# **ПАСПОРТ ДОСТУПНОСТИ**

## **№ 228**

***МБУ «ЦСО г. Таганрога»***

**АКТ ОБСЛЕДОВАНИЯ №2**  
**объекта социальной инфраструктуры**  
**К ПАСПОРТУ ДОСТУПНОСТИ ОСИ**

Фото 5

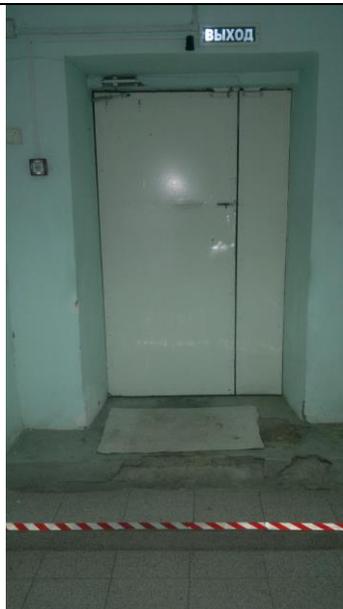
2.3.	Тамбур	есть	2	5	<p><i>На входе в тамбуре обустроена лестница, ведущая вниз, из двух ступеней. Не установлены поручни.</i></p>	К,О,С	<p><i>В тамбуре обустроить горизонтальную площадку глубиной не менее 1,5м. К площадке обустроить лестницу со ступенями одинаковой высоты и геометрии с высотой ступеней 0,15м, проступью 0,3м. Установить поручни с обеих сторон лестницы с нетравмирующим завершением длиннее марша лестницы на 0,3м. Краевые ступени лестницы контрастно</i></p>	Текущий ремонт

<i>маркировать по проступи.</i>	
ОБЩИЕ требования к зоне	<i>есть</i>	<i>1,2</i>	<i>1,2,3,4,5</i>	<i>Входы с поверхности земли не приспособлены для всех категорий МГН.</i>	<i>все</i>		<i>Оборудовать входы для МГН с поверхности земли в соответствии с требованиями СП 59.13330.2012.</i>	<i>Текущий ремонт</i>

План помещения

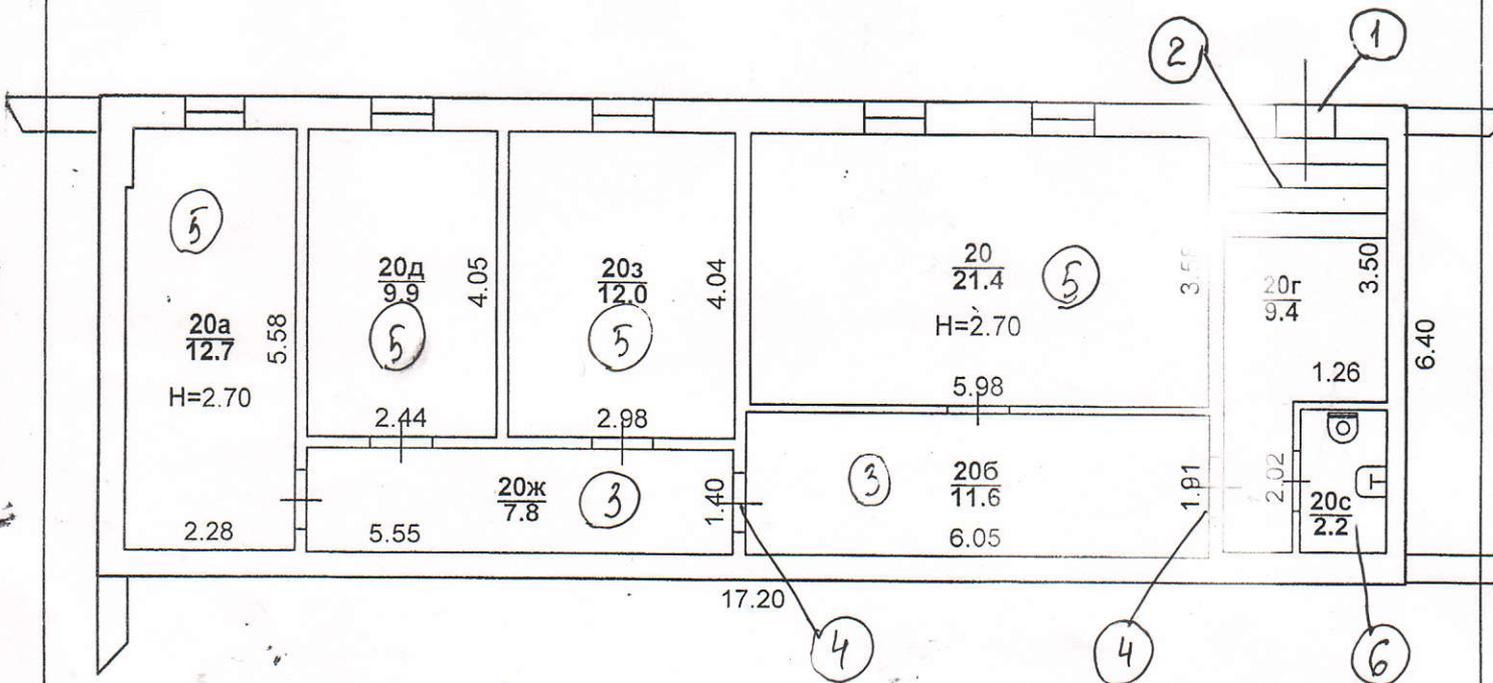
3.1	Коридор (вестибюль, зона ожидания, галерея, балкон)	есть	3	6,7	<i>Нарушена целостность покрытия поверхности пола в коридоре. В коридоре освещение не соответствует нормативным требованиям. По пути движения недостаточно информирующих обозначений.</i>	все	<i>В коридоре обеспечить ровное покрытие поверхности пола. Предусмотреть освещенность, соответствующую нормативным требованиям. В коридоре по пути движения установить доступные, интуитивно понятные, идентичные информирующие обозначения и указатели.</i>	Текущий ремонт

3.2	Лестница (внутри здания)	нет	-	-	-	-	-	-
3.3	Пандус (внутри здания)	нет	-	-	-	-	-	-
3.4	Лифт пассажирский (или подъемник)	нет	-	-	-	-	-	-
3.5	Дверь	есть	4	8	<i>По пути движения дверные проемы не контрастны по отношению к прилегающей поверхности. Установлены круглые дверные ручки, не позволяющие инвалиду управлять ими одной рукой</i>	все	<i>Контрастно маркировать дверные проемы по пути движения. Предусмотреть установку ручек нажимного типа, контрастных по отношению к поверхности дверей.</i>	Текущий ремонт

4.1	Кабинетная форма обслуживания	<i>есть</i>	5	9,10	<p><i>На входах в кабинеты в дверных проемах имеются пороги высотой более 0,014м., дверные полотна и дверные ручки контрастно не маркированы.</i></p> <p><i>Нет информирующих обозначений о назначении кабинетов.</i></p>	<i>все</i>	<p><i>На входах в кабинеты обеспечить высоту порогов в дверных проемах не более 0,014м. Контрастно маркировать дверные проемы и дверные ручки.</i></p> <p><i>Предусмотреть дверные ручки нажимного типа.</i></p> <p><i>Со стороны открывания дверей на стене установить доступные информирующие обозначения о назначении целевых зон на высоте 1,6м по верхнему краю.</i></p> <p><i>В связи с тем, что нет технической возможности обеспечить доступ инвалидов, передвигающихся на креслах-колясках нет технической возможности, адаптация кабинетов для таких инвалидов нецелесообразна.</i></p>	<i>Текущий ремонт</i>

5.1	Туалетная комната	есть	6	11,12	<p>Туалетная комната не доступна для инвалидов. В туалете в дверном проеме имеется порог высотой более 0,014м. дверные ручки не контрастны по отношению к прилегающей поверхности.</p> <p>Умывальник не оборудован опорными поручнями. Установлен кран поворотного типа. Нет опорных поручней, крючков для костылей, аварийного освещения, кнопок вызова персонала. Недостаточно информационных знаков и указателей.</p>	все	<p>В туалете обустроить доступную кабину для всех категорий инвалидов, кроме инвалидов на креслах-колясках.</p> <p>На входе в туалетную комнату предусмотреть высоту порога в дверном проеме не более 0,014м. Туалет оборудовать опорными поручнями для умывальника и унитаза, крючками для костылей. На умывальнике установить кран рычажного типа.</p> <p>Дверной проем контрастно маркировать, установить дверные ручки нажимного типа, контрастные по отношению к полотну двери.</p> <p>Обеспечить аварийное освещение и кнопку вызова персонала.</p> <p>Туалет оборудовать информационными знаками и указателями, в т. ч. тактильными.</p>	Текущий ремонт
